**AVIS RELATIF À LA PROTECTION
CONTRE LES EVENTUELS EFFETS NOCIFS ET NUISANCES
PROVOQUÉS PAR LES RAYONNEMENTS NON IONISANTS
GÉNÉRÉS PAR DES ANTENNES ÉMETTRICES STATIONNAIRES**

Commune : LIEGE - Exploitant : PROXIMUS

Référence exploitant : 41BSJ_01

Rapport n° 1284 / 2025

Figure 1 : Vue en plan des lieux de séjour et des points de contrôle

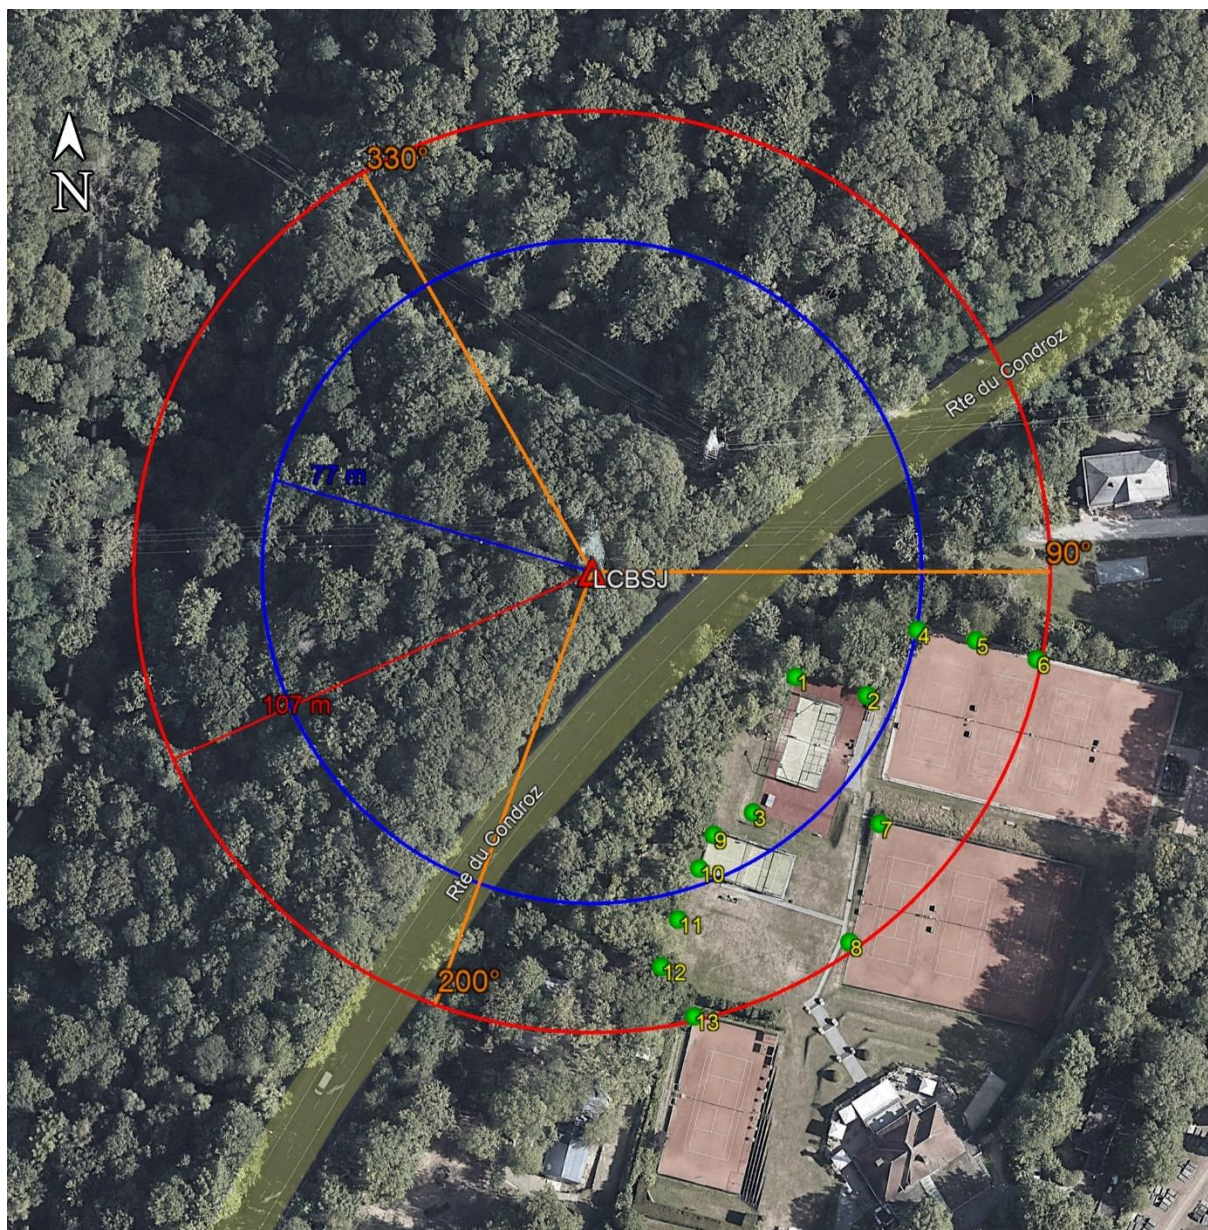
Les fréquences d'émission, la puissance rayonnée par chacune des antennes et leur gain permettent de déterminer le rayon de la zone à analyser. Tout dépassement de la limite par installation est exclu en dehors de cette zone. Le tableau 2 reprend les 35 LS² pour lesquels l'indice d'exposition est le plus élevé. Les différentes colonnes indiquent :

- le numéro du point de contrôle repris sur un des plans de la figure 1;
- le numéro du LS dans lequel se trouve le point de contrôle de la 1^{ère} colonne ;
- l'atténuation d'obstacle prise en compte pour le calcul de l'indice d'exposition dans le LS ;
- le résultat du calcul de l'indice d'exposition.

N° point de contrôle	LS	Atténuation (dB)	Indice d'exposition relatif à la limite par installation IE_i
5	LS4	0,0	0,958
10	LS9	0,0	0,940
9	LS9	0,0	0,909
11	LS11	0,0	0,891
4	LS4	0,0	0,837
2	LS1	0,0	0,825
12	LS11	0,0	0,801
6	LS4	0,0	0,746
13	LS13	0,0	0,575
7	LS7	0,0	0,534
3	LS1	0,0	0,458
8	LS7	0,0	0,354
1	LS1	0,0	0,206

En ce qui concerne les antennes de l'installation mentionnées dans le tableau 1, la distance maximale à laquelle la limite pourrait être atteinte, à l'extérieur, est égale à 106,0 m. S'il n'y a pas de LS à une distance inférieure, les antennes respectent forcément la limite d'immission.

Dans le cas des LS situés à l'intérieur des bâtiments, une atténuation d'obstacle est prise en compte et il en résulte que la distance maximale à laquelle la limite pourrait être atteinte se réduit à 76,1 m.

Figure 2 : Vue en plan des installations d'antennes dans un rayon de 300 mètres autour de l'installation faisant l'objet de la demande d'avis

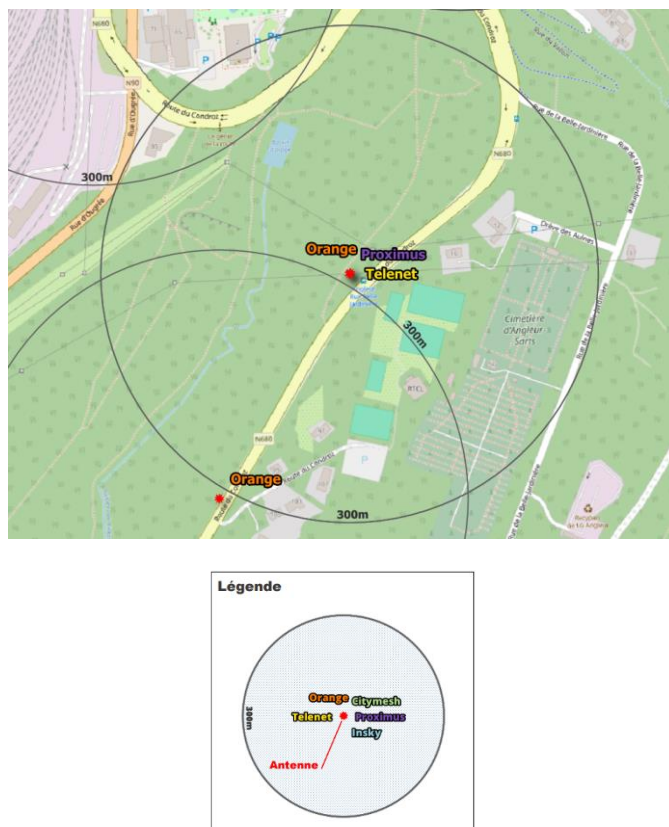
Le plan en projection verticale de la figure 2 indique la localisation des installations d'antennes émettrices stationnaires visées par le décret et situées dans un rayon de 300 mètres autour de l'installation référencée dans le paragraphe 2 et localisée au centre du cercle. Les données de localisation de ces antennes et les avis correspondant sont accessibles via le cadastre en ligne des antennes émettrices stationnaires⁸. Les installations prises en compte dans l'évaluation du respect de la limite cumulative sont les installations d'antennes émettrices déclarées en service par l'exploitant à la date du présent avis, à l'exception de l'installation référencée dans le paragraphe 2 et éventuellement d'autres installations ayant fait l'objet d'une demande d'avis à la même date et qui sont situées à l'intérieur de la zone de 300 mètres de rayon.

- il y a au plus 4 installations d'antennes émettrices stationnaires présentes dans la zone d'évaluation de 300 mètres de rayon représentée dans la figure 2, y inclus l'installation référencée dans le paragraphe 2 : la limite cumulative définie à l'article 4, §2 du décret est nécessairement respectée dans les lieux de séjour à l'intérieur de la zone d'évaluation de 300 mètres de rayon ;

- b) il y a exactement 5 installations d'antennes émettrices stationnaires présentes dans la zone d'évaluation de 300 mètres de rayon représentée dans la figure 2, y inclus l'installation référencée dans le paragraphe 2 et il existe, pour 3 ou 4 de ces installations, un avis attestant le respect de la limite abrogée de 3 V/m : la limite cumulative définie à l'article 4, §2 du décret est nécessairement respectée dans les lieux de séjour à l'intérieur de la zone d'évaluation de 300 mètres de rayon ;

- c) dans tous les autres cas, il a été vérifié que la limite cumulative définie à l'article 4, §2 du décret n'est pas dépassée dans les lieux de séjour sur base du nombre d'installations localisées dans la zone d'évaluation de 300 mètres de rayon représentée dans la figure 2, de leur localisation ainsi que des données inscrites dans la figure 1 et au paragraphe 4 du présent avis et dans les avis attestant le respect de la limite par installation ou de la limite abrogée de 3 V/m relatifs aux autres installations reprises dans la figure 2.

Compte tenu des considérations ci-dessus, il apparaît que l'intensité du rayonnement électromagnétique généré, dans les lieux de séjour situés dans un rayon de 300 mètres autour de l'installation référencée dans le paragraphe 2, par l'ensemble des antennes émettrices stationnaires de l'ensemble des exploitants du même site d'antennes émettrices stationnaires respecte la limite fixée à l'article 4, § 2 du décret.
